AARHUS VAND A/S

Tilsynsrapport 2024, Elstedværket

Aarhus Kommune har den 23. oktober 2024 ført tilsyn på Elstedværket, Aarhus Vand.

Afskalninger over filter

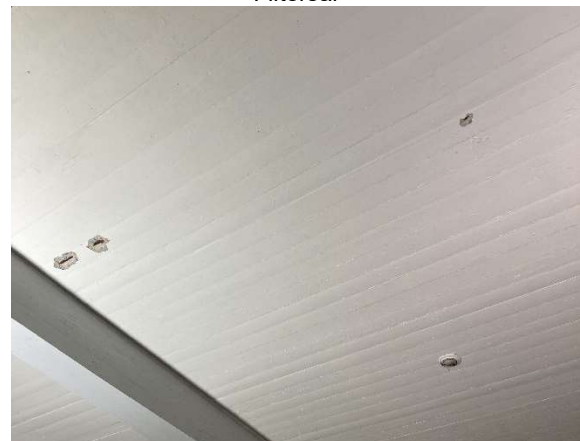
Der blev observeret enkelte myg i filtersalen. Aarhus Vand er opmærksomme på problemet og har bestilt lister til døren ind til filtersalen.

Der er afskalninger i loftet over både filtre og iltningstrappe. Aarhus Vand observerer afskalningerne, og de har ikke udviklet sig siden sidste tilsyn.

Der er afskalning af puds/beton i loftet over både iltningstrappe og filtrene. Afskalningerne har ikke udviklet sig siden sidste tilsyn men observeres. Døren til filtersalen slutter ikke tæt og der observeres myg i filtersalen. Aarhus Vand er opmærksomme på problemet og der er bestilt nye lister til døren.
